原子力科学研究所

保安管理部

【質問】

今回の申請で変更する日本原子力発電株式会社との周辺監視区域の外側における実効線量が線量告示に定める 1 mSv/年を超えないことを確認すること。

【参考】原子炉設置変更許可申請書における実効線量の評価地点

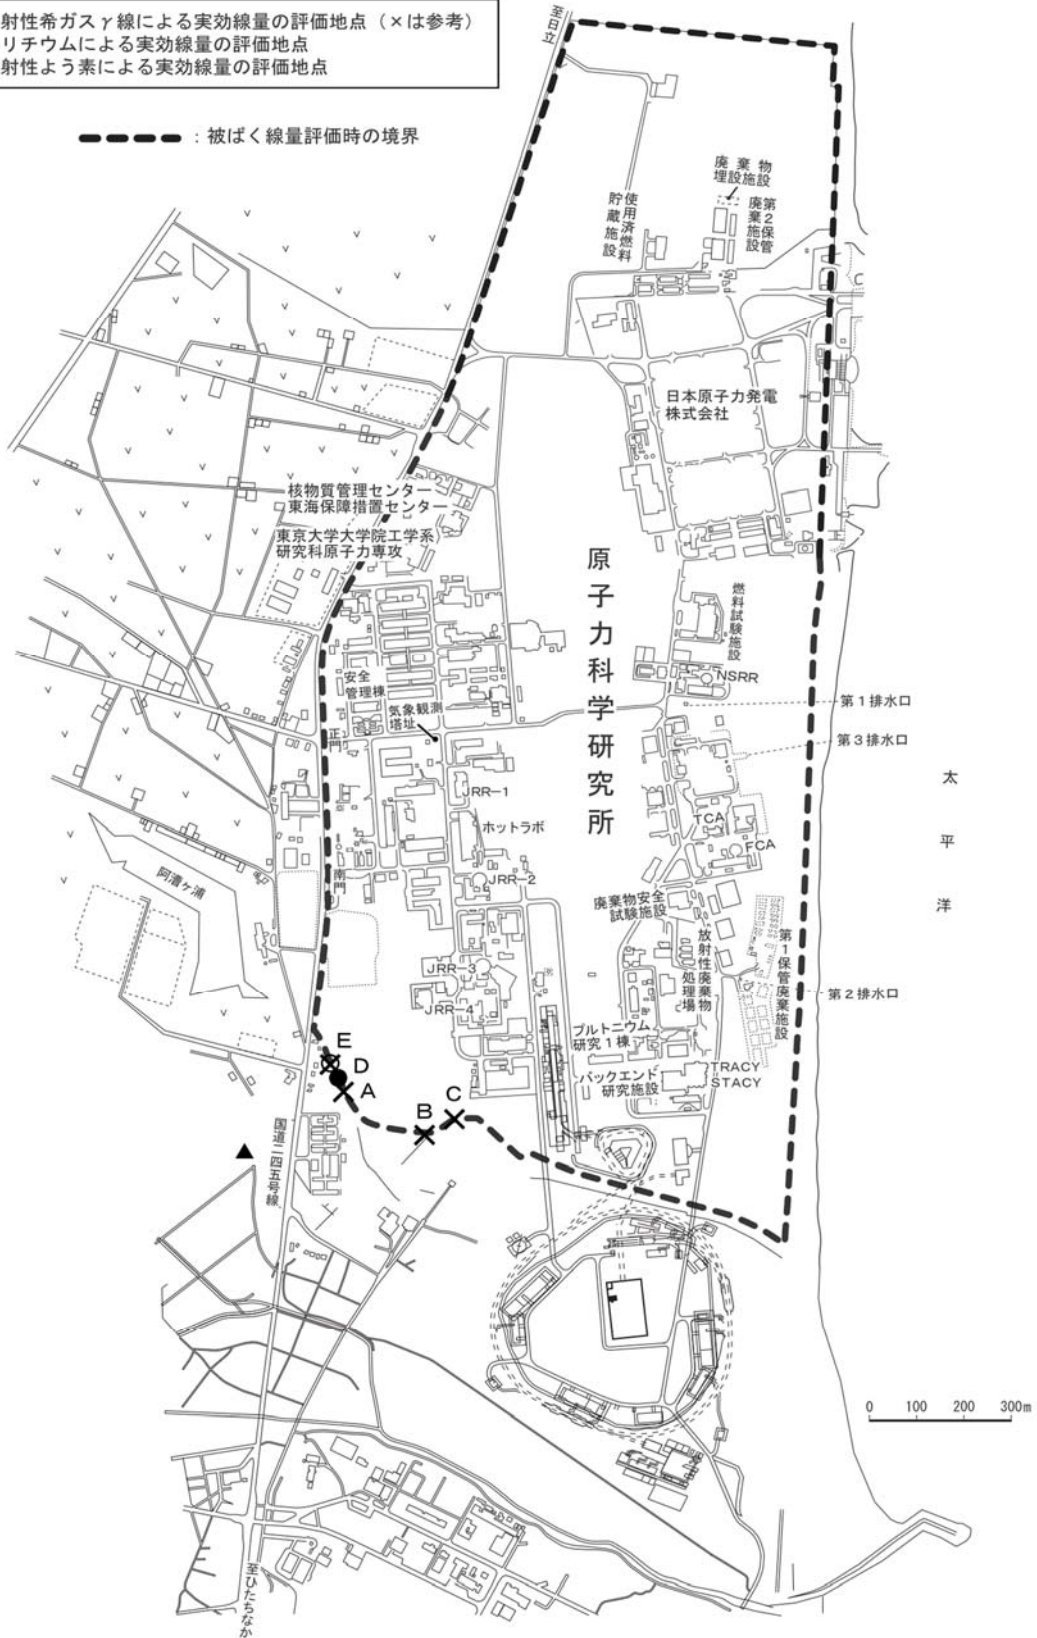
燃料試験施設の北西側に位置する日本原子力発電株式会社との周辺監視区域境界（図の評価点 A）における原子炉施設及び核燃料物質使用施設等からの実効線量を合算して評価する。

このため、放出される気体廃棄物中の放射性希ガスの γ 線による年間の実効線量は約 $4.8 \mu\text{Sv}$ であり、トリチウムによる年間の実効線量は、約 $0.05 \mu\text{Sv}$ である。これらを合計した原子炉施設からの気体廃棄物中の放射性物質による年間の実効線量は最大でも約 $4.9 \mu\text{Sv}$ である。

核燃料物質使用施設等から放出される気体廃棄物による年間の実効線量は、気体廃棄物の吸入摂取による年間の実効線量は、約 $6.4 \mu\text{Sv}$ であり、放射性雲及び地表沈着からのガンマ線による年間の実効線量は、それぞれ約 $2.4 \mu\text{Sv}$ 及び約 $5.5 \mu\text{Sv}$ である。核燃料物質使用施設等からの直接線及びスカイシャイン放射線による年間の実効線量は、約 $17 \mu\text{Sv}$ であり、各施設の保管廃棄施設からの直接線及びスカイシャイン放射線による年間の実効線量は、約 $12 \mu\text{Sv}$ である。これらを合計した核燃料物質使用施設等からの年間の実効線量は、最大でも約 $43 \mu\text{Sv}$ である。

(ア)と(イ)を合計した年間の実効線量は、最大でも約 $47 \mu\text{Sv}$ であり、法令で定める周辺監視区域外の線量限度に比べ十分小さい。

保管廃棄施設からの直接ガンマ線等による周辺監視区域境界外における評価点

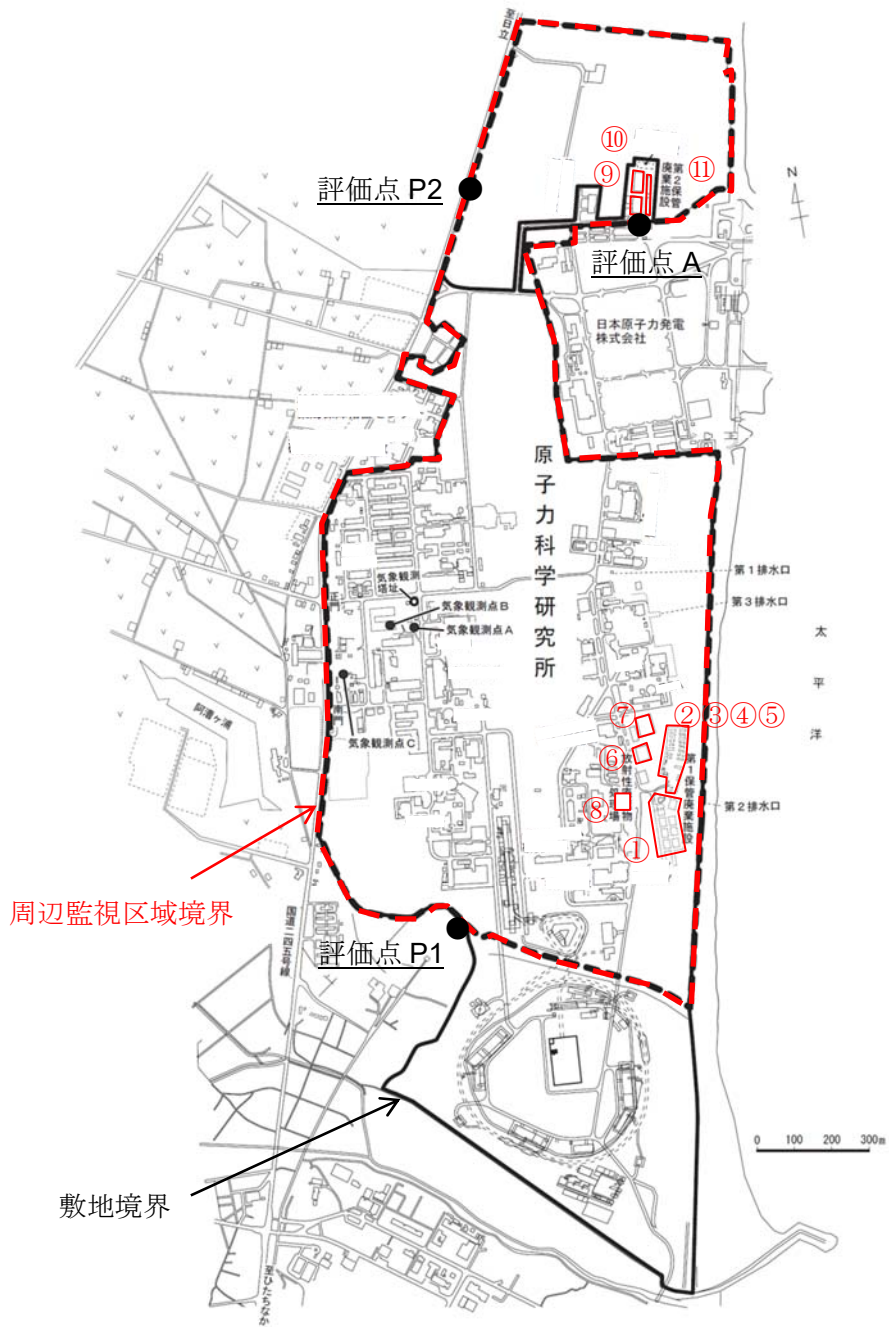
北地区の保管廃棄施設からの直接ガンマ線等の評価において、日本原子力発電株式会社の敷地側の周辺監視区域境界外における実効線量が1 mSv/年を超えないことを確認すること。

北地区の保管廃棄施設の南側に位置する日本原子力発電株式会社の敷地側の周辺監視区域境界外（下図の評価点 A）における直接ガンマ線及びスカイシャインガンマ線からの線量当量を、遮蔽計算コード QAD-CGGP2R 及び G33-GP2R を用いて計算した。計算方法や線源形状等の計算モデルは、「資料 処理場－18－1」に示した保管廃棄施設の空間線量率の評価の方法と同様とした。

計算の結果、評価点 A における線量当量率は $0.4 \mu\text{Sv/h}$ となった。

評価点 A は日本原子力発電株式会社の敷地であり、人の居住の可能性がないことから、評価時間を 2,000 時間として 1 年間の実効線量を評価すると 0.8mSv となった。

計算モデルにおいては、廃棄物保管棟・I 及び廃棄物保管棟・II の評価点 A 側の壁際に定置している保管体の容器表面の線量当量率が全て $320 \mu\text{Sv/h}$ *としているが、現に、廃棄物保管棟・I 及び廃棄物保管棟・II に保管廃棄している保管体の容器表面の線量当量率の平均値は、それぞれ $79 \mu\text{Sv/h}$ 及び $54 \mu\text{Sv/h}$ である。また、廃棄物保管棟・I 及び廃棄物保管棟・II の評価点 A 側の壁際には、容器表面の線量当量率が $320 \mu\text{Sv/h}$ を超えるような保管体を集中して配置していない。

しかし、当該保管廃棄施設には、許可上、容器表面の線量当量率が 2mSv/h 未満の保管体を保管廃棄することが可能であることから、評価点 A の 1 年間の線量当量が 1mSv を超えないことはもとより、合理的に達成できる限り低くするよう、今後、廃棄物保管棟・I の地上階においては、評価点 A 側の壁際に配置する保管体の容器表面の線量当量率を制限することを検討する。
